HiD2992i 开机图像不正常的解决方案

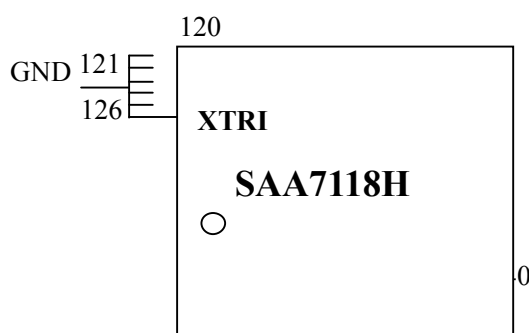
HiD2992i 在部分地区（特别是潮湿的地区）会出现冷机开机图像不正常的情况（现象是黑白竖条或斜条、绿色画面拉丝等），几分钟或几十分钟热机后，图像恢复正常。该故障现象解决方法如下：

将数字板上 IC2（SAA7118H）的第 126 脚接地

为了便于焊接，将空脚 121 至 125 脚剪掉，并且将 121 至 126 间的焊盘焊在一起，然后用一根 2MM 长的导线将 126 脚 SAA7118H 与附近的接地铜箔（预先用一小刀将铜箔的绿漆刮掉）焊在一起。

注意：（1）121-125 脚剪平干净，不要短路。（2）千万要小心，不要将 126 脚剪断了。
